# Stelltransformatoren TST 280/6

**?** In unseren Laboren sind noch eine Vielzahl von Stelltrafos vom Typ TST 280/6 der „Technischen-Physikalischen Werkstätten Thalheim“ im Einsatz. Bei einigen Modellen dieser Geräte sind als Abgang zwei Schukosteckdosen vorhanden. Durch den Aufdruck „bedingt kurzschlussfest“ und die Bezeichnung „TST“ bin ich überzeugt, es handelt sich dabei um Trennstelltrafos. Ist der Einsatz dieser Geräte überhaupt noch zulässig? Wenn nein, können sie umgerüstet werden oder wie ist mit den TST 280 zu verfahren?

**1** Stelltransformator TST 280  
a) Istzustand  
b) nach Berücksichtigung der vorgeschlagenen Änderungen

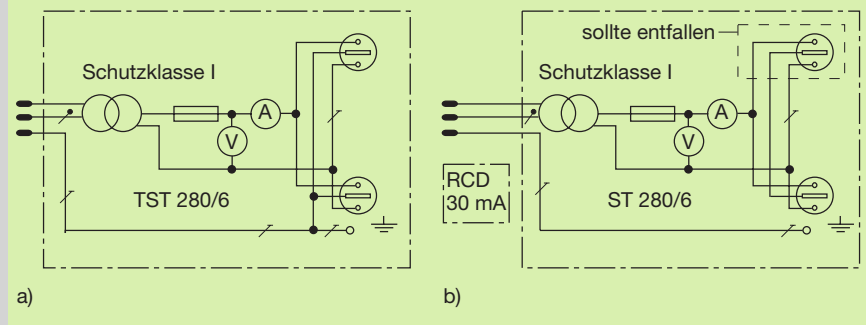
**Istzustand.** Das Gerät (in einer besichtigten Ausführung) besteht aus einem Metallgehäuse, Ringkerntransformator, zwei Steckdosen, zwei Messgeräten, Feinsicherung (Bild 1 a). Da keine doppelte Isolierung vorhanden ist und demnach auch die Kennzeichnung „Schutzisolierung“ fehlt, muss das Gerät der Schutzklasse I zugeordnet werden. Der eingebaute Ringkernstelltransformator ist nach damaliger Auffassung als „Trennstelltrafo“ ausgeführt und nach den damals geltenden TGL-Bestimmungen geprüft worden. Es sind getrennte Wicklungen vorhanden. Zwei Messgeräte zeigen die Ausgangswerte an. Zum Anschluss der Verbrauchsgeräte wurden zwei Schutzkontaktsteckdosen vorgesehen. Der Sekundärkreis wird mit einer Feinsicherung gegen Kurzschluss und Überlast gesichert. Primärseitig war keine Schutzvorrichtung zu erkennen. Eine Durchgangsprüfung ergab tatsächlich die leitende Verbindung der Schutzleiter der zwei Schutzkontaktsteckdosen mit dem Schutzleiter der speisenden Zuleitung. In der Ausbildung werden diese Stelltrafos derzeit im TN-S-System mit der Schutzmaßnahme „Schutz durch automatische Abschaltung mit Zusatzschutz (RCD,  $I_{\Delta n} \leq 30 \text{ mA}$ )“ DIN VDE 0100-410, über Steckdosen betrieben, so dass die Primärseite (jedoch nicht im Kurzschlussfall) im Schutzbereich der RCD liegt. Die Sekundärseite kann als IT-System (ohne Isolationsüberwachung) angesehen werden.

Formal würden sie dann den Bestandsschutz wirken lassen, wenn die genannten Punkte erfüllt sind. So genügt eine Prüfung nach den geltenden TGL-Bestimmungen (TGL 200-0602/03, Seite 13, Pkt. 12.4) und der Einsatz wäre unter Voraussetzung der RCD für den Steckdosenstromkreis denkbar. Jedoch erfüllt der behandelte Stelltransformator schon die nachfolgend genannten beiden Prüfbedingungen der TGL 200-0602/03, Pkt. 12.4.1, nicht:

- c), „... an den Körpern der im Betriebsstromkreis befindlichen elektrotechnischen Betriebsmitteln darf nicht der Schutzleiter des speisenden Netzes angeschlossen sein.“  
d), „... nur ein Verbrauchsgerät oder nur eine Steckdose.“

Die heutige gültige Norm EN 60742 fordert unter Pkt. 23.4 ebenso keine Schutzleiterverbindung zum speisenden Netz. Deshalb muss man nach meiner Auffassung den Bestandsschutz fallen lassen.

**Zusammenfassung:** Es wurde bereits bei der Sichtkontrolle an einem Gerätetyp eine Abweichung zur TGL 200-0602 festgestellt. Dadurch verliert der Bestandsschutz die notwendige Grundlage und Bedeutung für das betrachtete Gerät.

**Lösungsvorschläge** (Bild 1 b):

- Das Fehlen der Schutzisolierung ist ungünstig und schlecht nachrüstbar (TGL 200-1765/01), weil ein erheblicher Eingriff in die Gehäusegestaltung notwendig wäre.  
**Vorschlag 1:** Beibehaltung der Schutzklasse I – Schutzleiteranschluss und eine RCD an der speisenden Steckdose notwendig (ist am Versuchsstand erfüllt). Bemerkung: Nach den DIN-VDE-Bestimmungen müssen heute ortsveränderliche Trenntransformatoren „schutzisoliert“ ausgeführt werden.
- **Vorschlag 2:** Die zwei vorhandenen Steckdosen können durchaus auf eine reduziert werden. Der Schutzleiter ist vom speisenden Netzschutzleiter sicher zu trennen.
- **Vorschlag 3:** Sollten zwei Steckdosen verbleiben, so muss das Prinzip des ört-

lichen „erdfreien“ Potentialausgleichs angewendet werden (DIN VDE 0100-410, Pkt. 413.5.3.1). Die beiden Steckdosenschutzkontakte werden überbrückt und vom Schutzleiter der speisenden Netzseite sicher getrennt.

- Die Abschaltbedingungen der Sekundärseite müssen nachgewiesen werden, wenn zwei Geräte (über zwei Steckdosen) angeschlossen sein sollen. Kontrolle des Nennstroms der Feinsicherung (Doppelfehler,  $Z < U_0/I_a$ , Innenwiderstand oder Kurzschlussspannung des Transformators beachten, bei einer Abschaltzeit möglichst kleiner 0,4 s).
- **Vorschlag 4:** Umbezeichnung des Trennstelltransformators „TST“ in „Stelltransformator ST“. Damit wird eine evtl. Forderung nach der Schutzisolierung ausgeschlossen.
- Einweisung und Unterweisung des Benutzers (Erstellung einer Unterweisungsdokumentation, Hinweis in der Versuchsbeschreibung: Kein Trennstelltrafo!).
- Durch eine Sichtkontrolle sollten alle Luft- und Kriechstrecken überprüft werden. Dabei sind die DIN-VDE-Bestimmungen zu beachten.

Die Umrüstung nach o. g. Vorschlägen muss unbedingt erfolgen und dokumentiert werden.

Langfristig sollte der Betreiber der Labors auf eine Umrüstung auf VDE-gerechte Trenntransformatoren orientieren und sie gegen die alten austauschen.
